廃炉発官R3第223号
令和4年3月1日

福島第一原子力発電所 特定原子力施設に係る実施計画 変更認可申請書の
一部補正について

○福島第一原子力発電所 特定原子力施設に係る実施計画

増設多核種除去設備の前処理設備改造工事について、審査の進捗を踏まえ、下記の通り補正を行う。

図一3 高性能多核種除去設備の系統構成図

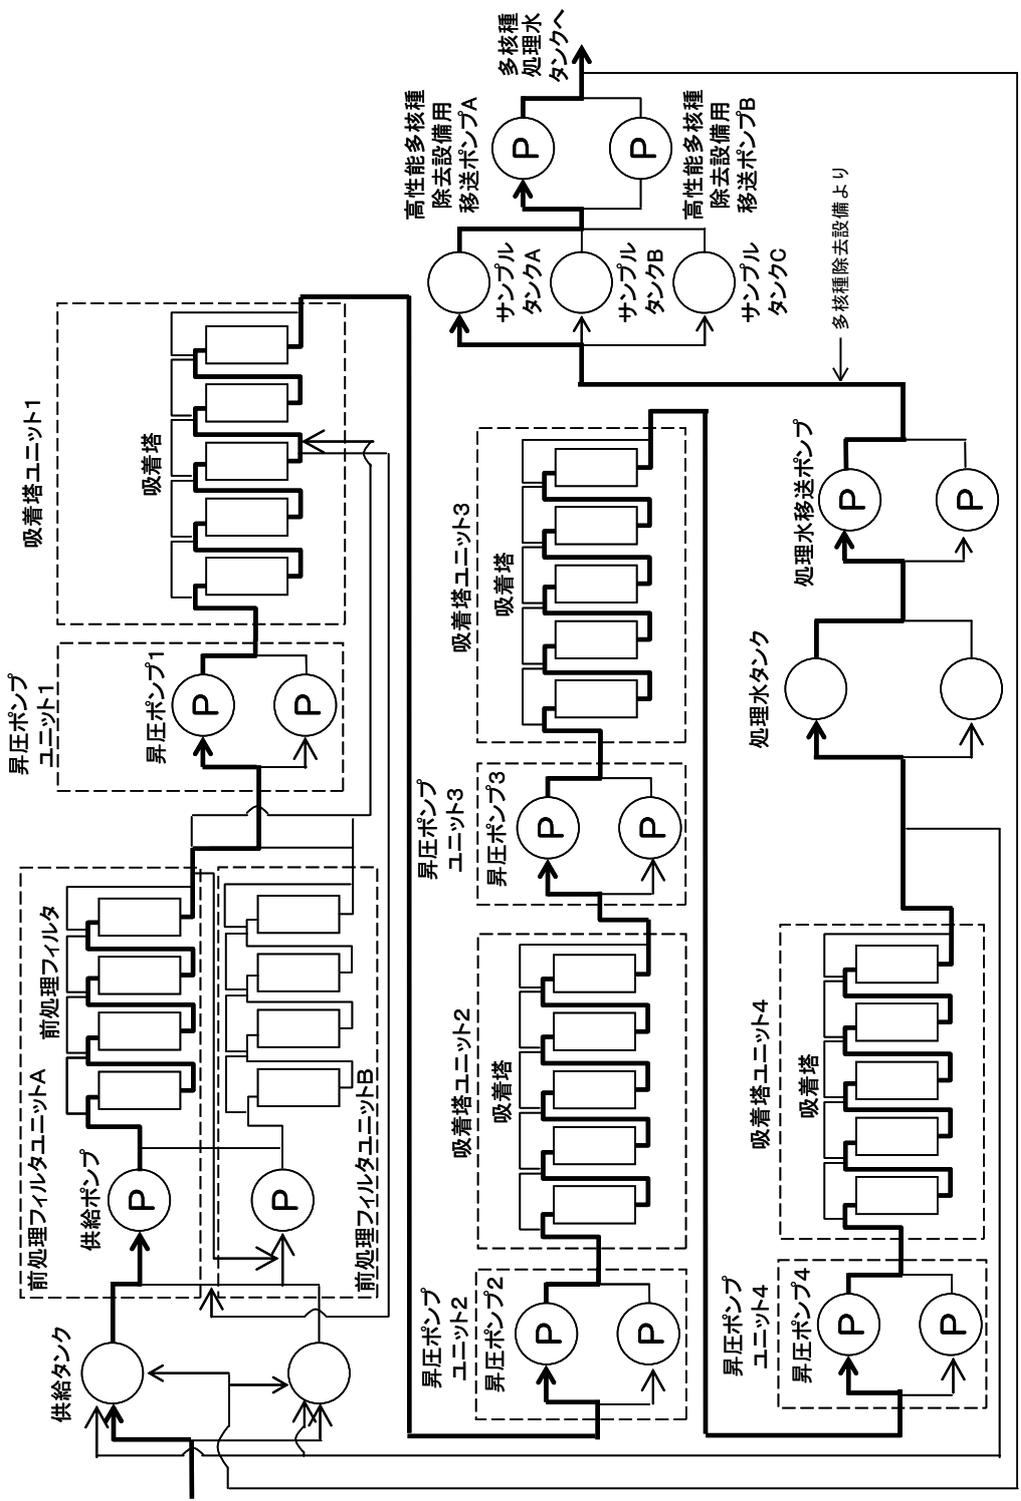
- ・移送配管の設置に伴う系統構成図の変更

図-4 配管概略図 (1 / 1 2)

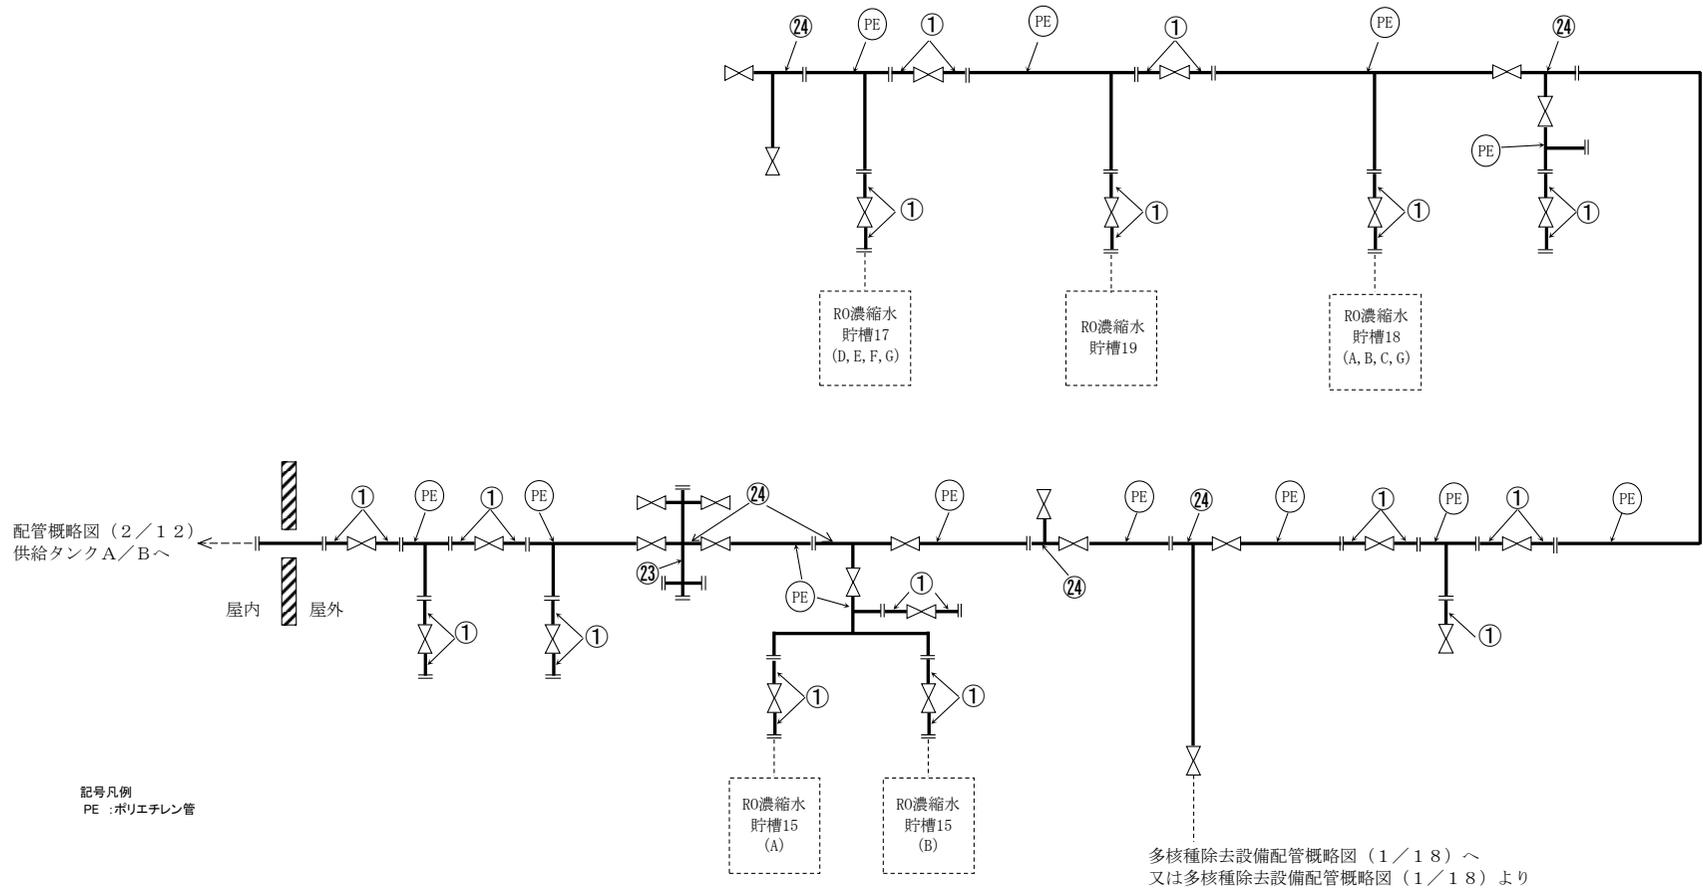
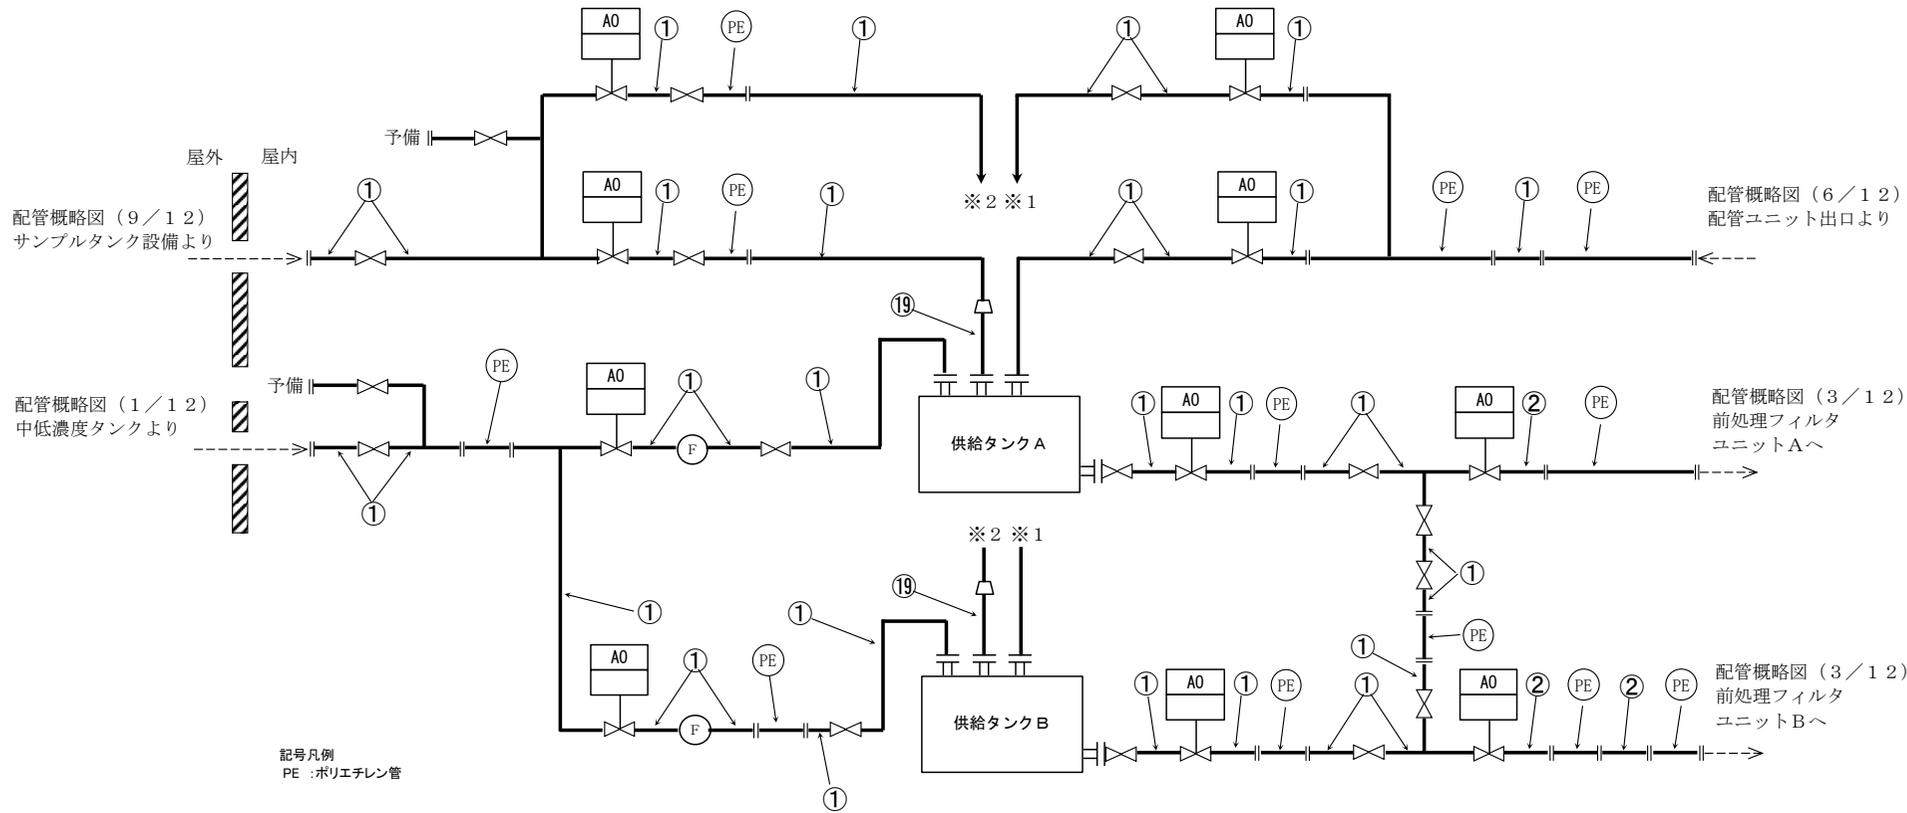
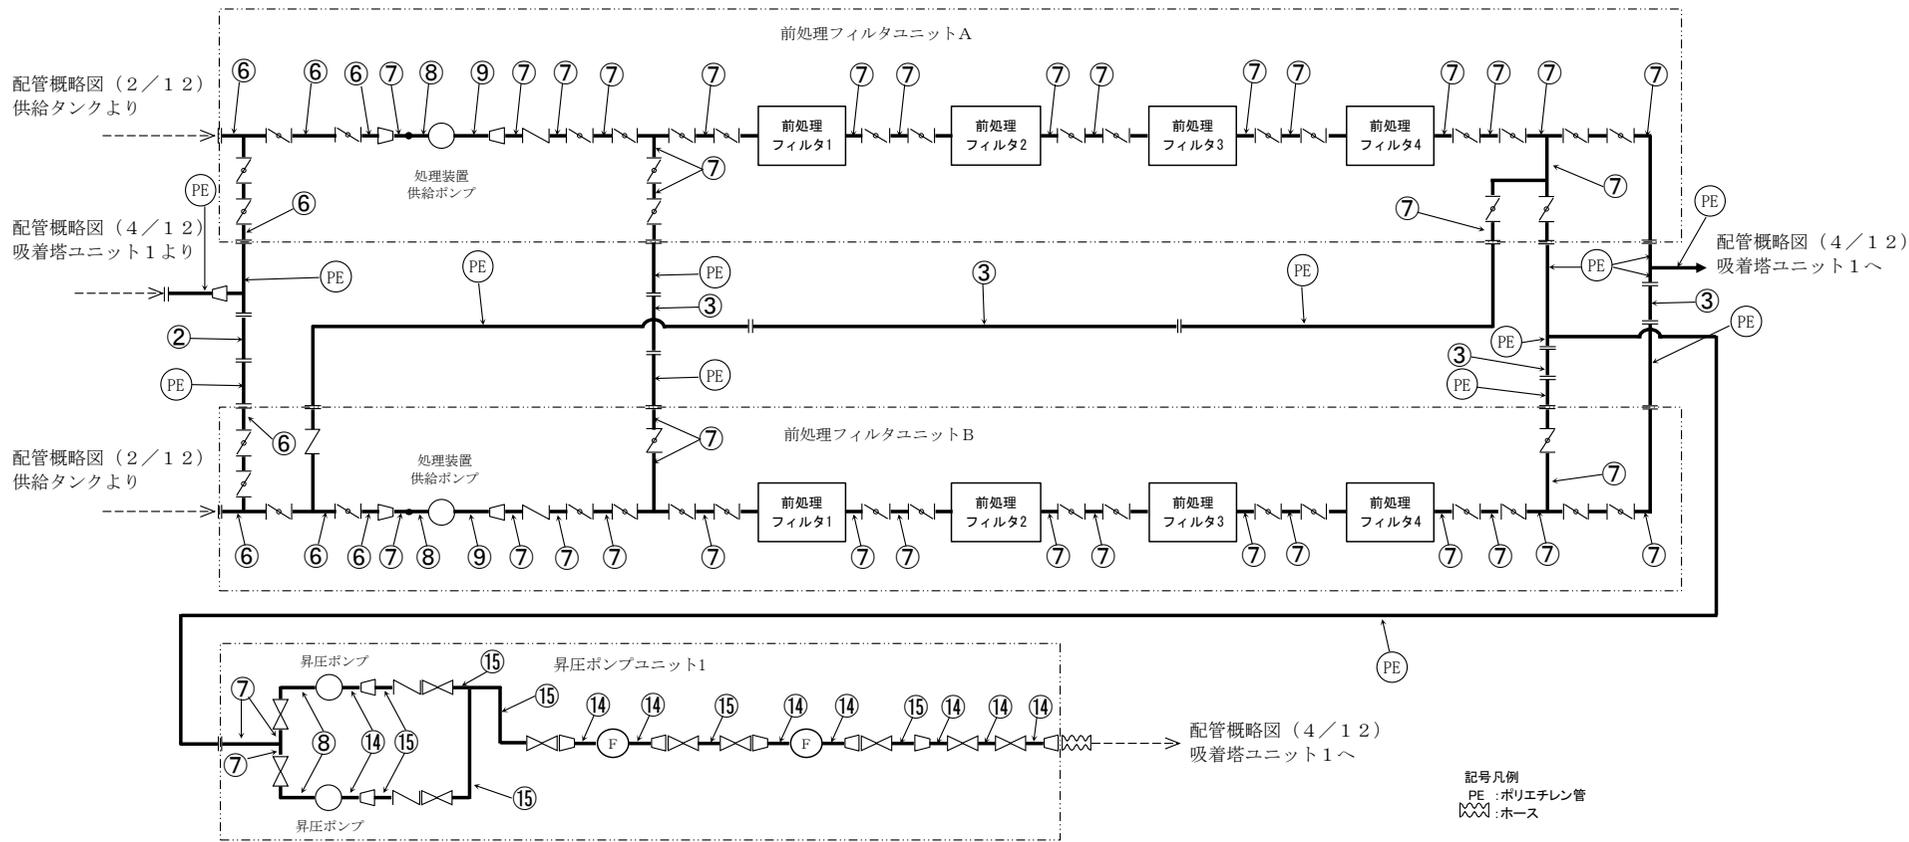
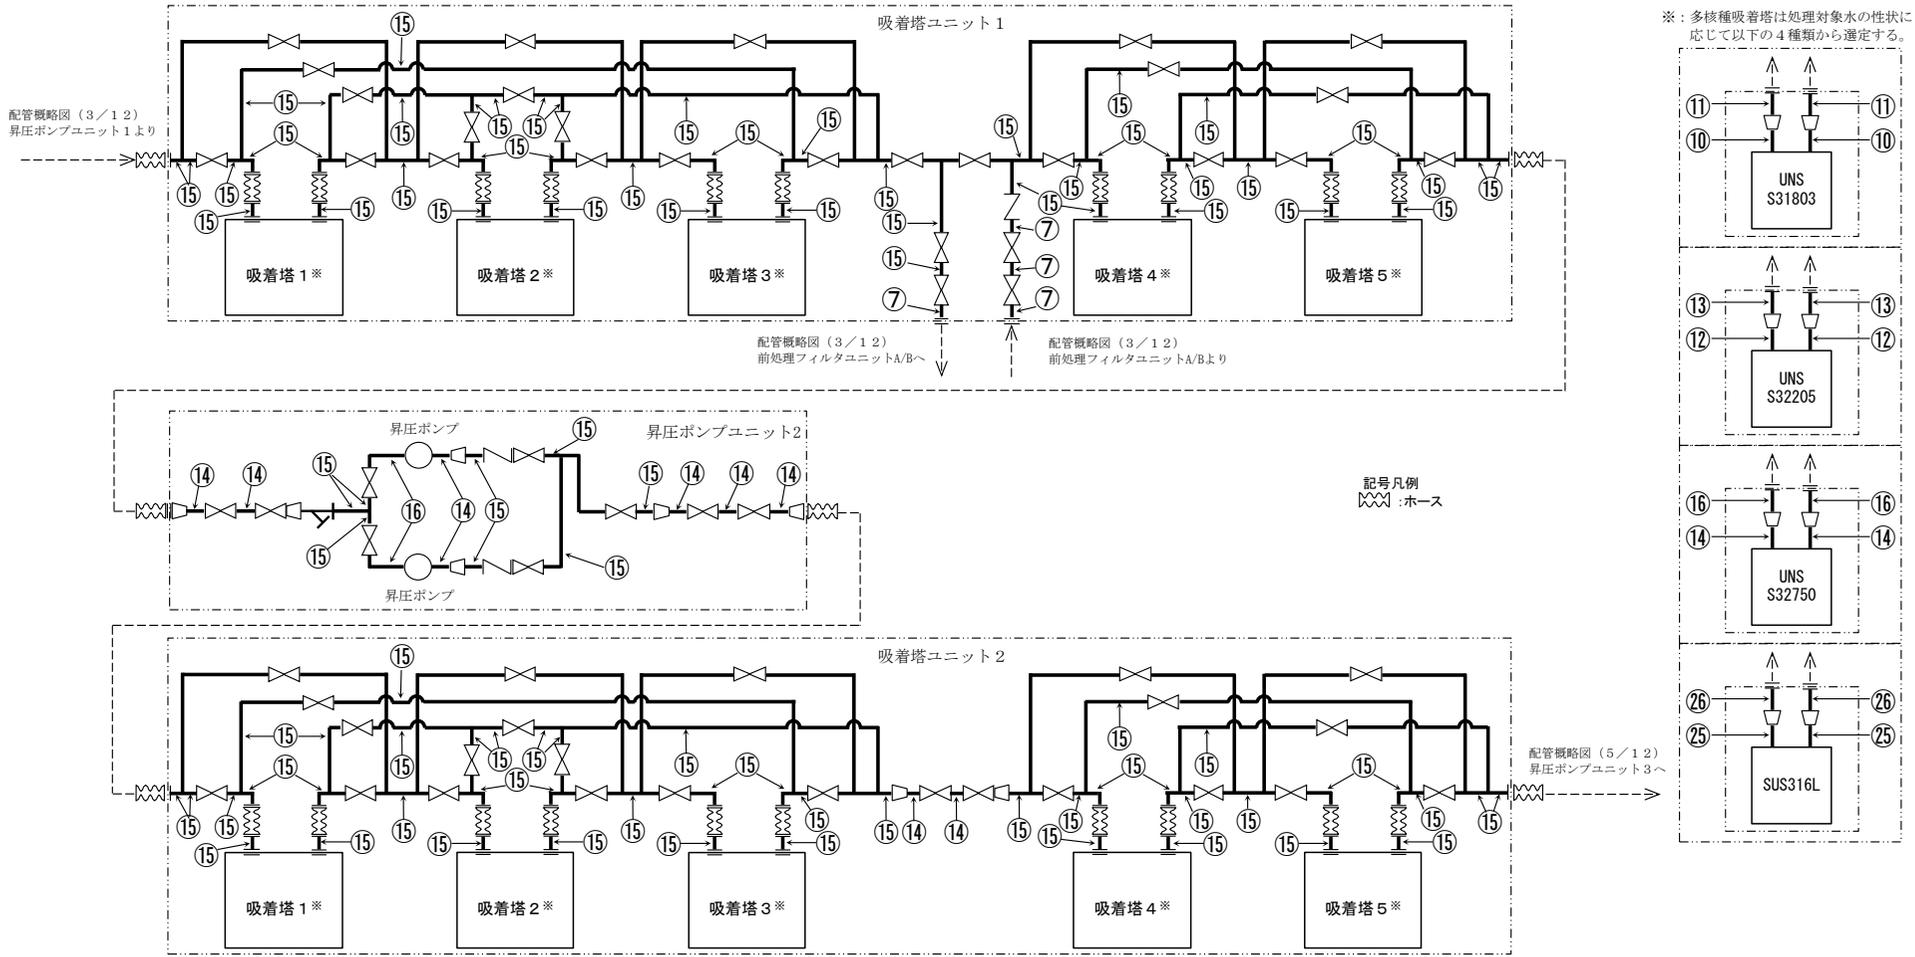
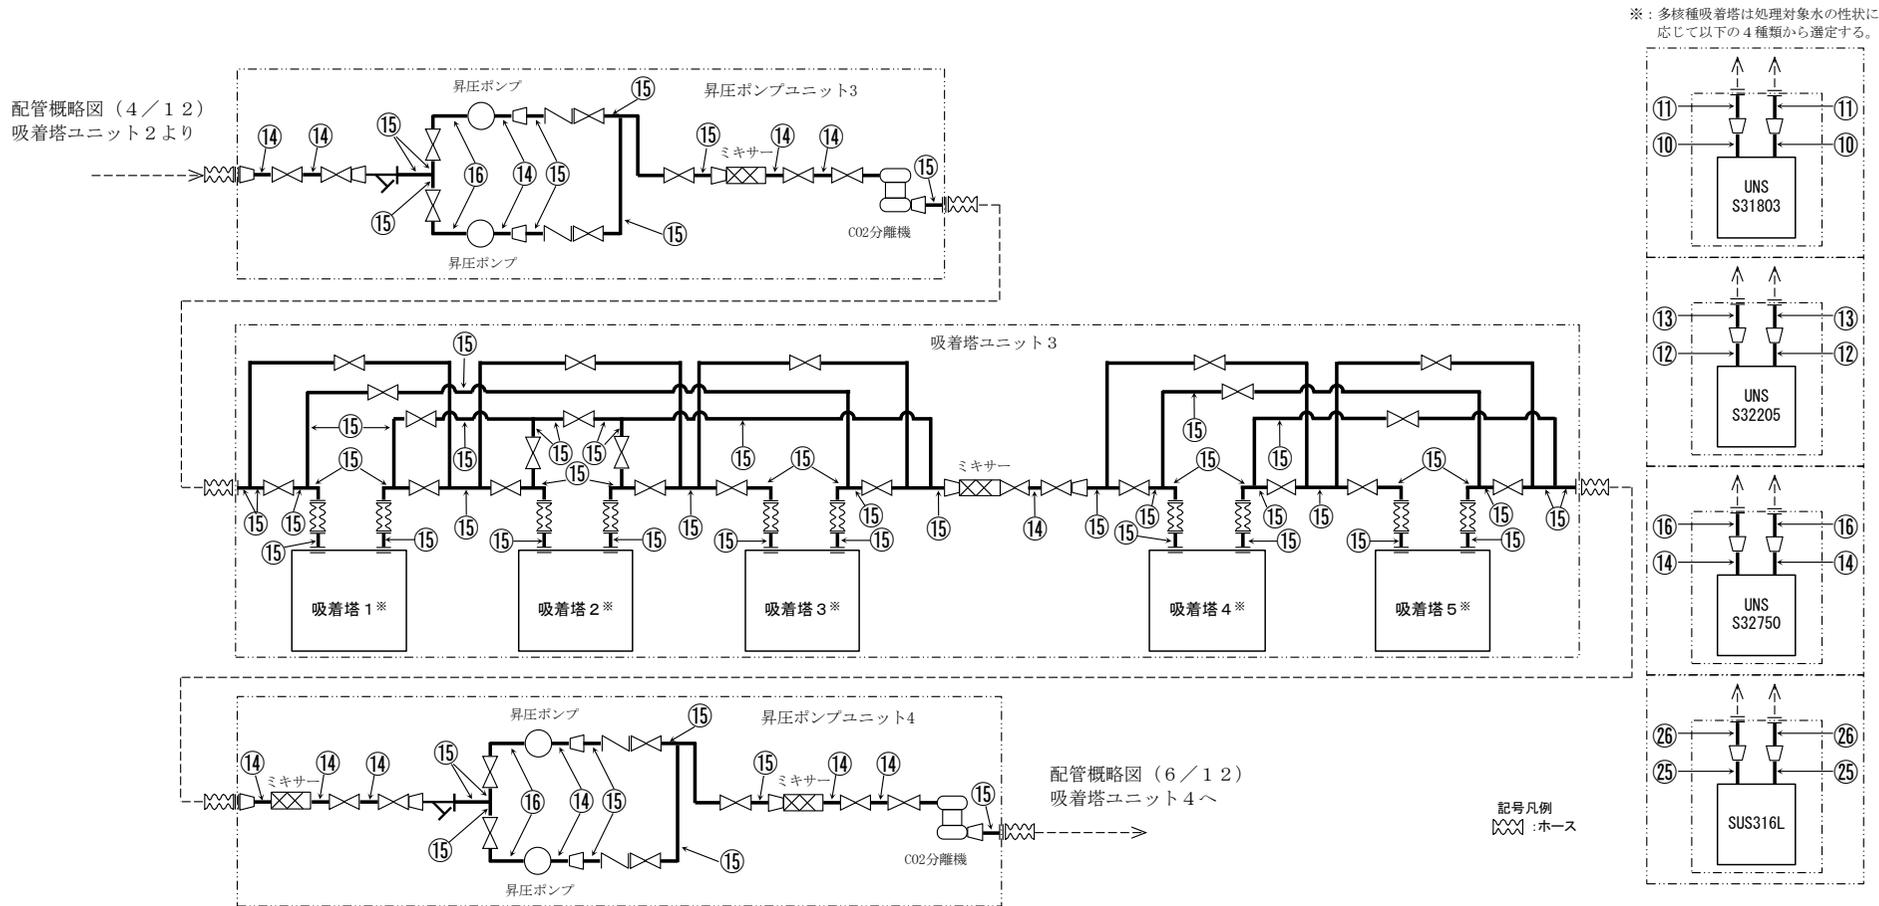
- ・移送配管の設置に伴う配管概略図の変更
